EXPEDIENTE: PR25-0360.1

MONTAJE Y DESMONTAJE DE LA EXPOSICIÓN PELO DE TORMENTA. HOMENAJE A FRANCISCO NIEVA

PREGUNTAS LICITADORES

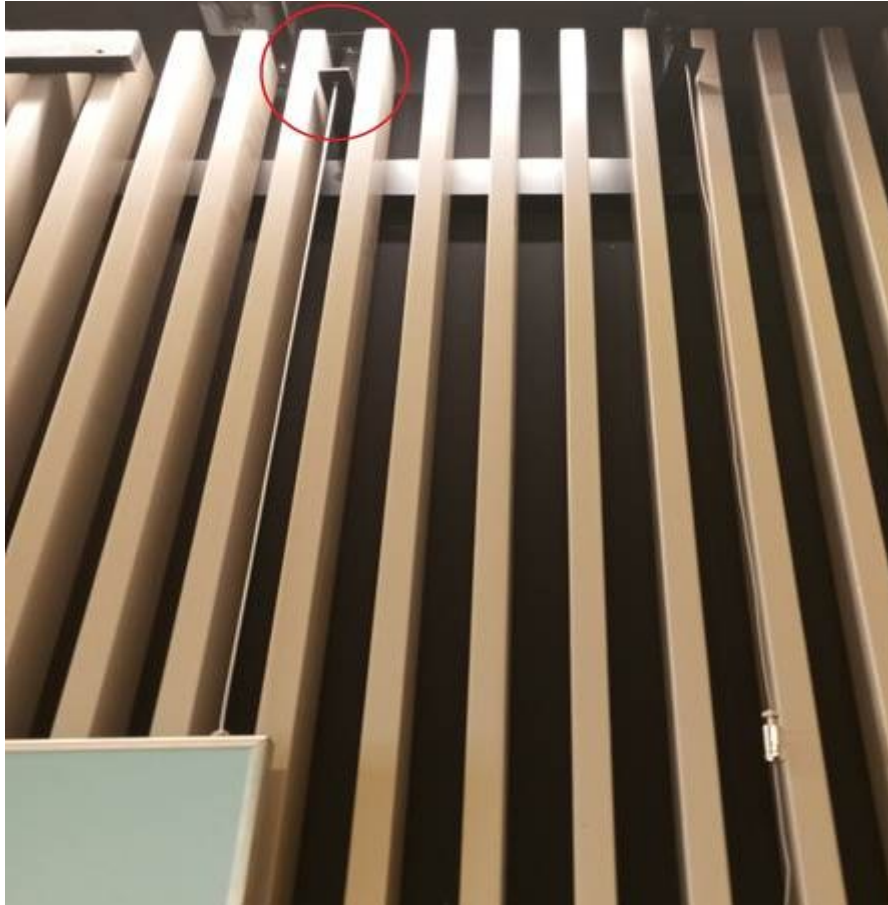
5.- *PREGUNTA- No nos queda claro tampoco a que se refiere con: Suministro de Cáncamos (que son cáncamos exactamente) de 10x10x4 cms. con dos perforaciones para instalación de obra sobre celosía (70 uds.) y qué es la imagen que aparece adjunta, el cáncamo o la pieza que se va a usar. Sobre que celosía se van a instalar las piezas.*

Se trata de piezas (imagen en el documento) que se encastran entre dos listones, a las que se engancha cable de acero para suspender obra.
Se aporta imagen de referencia del sistema de instalación:
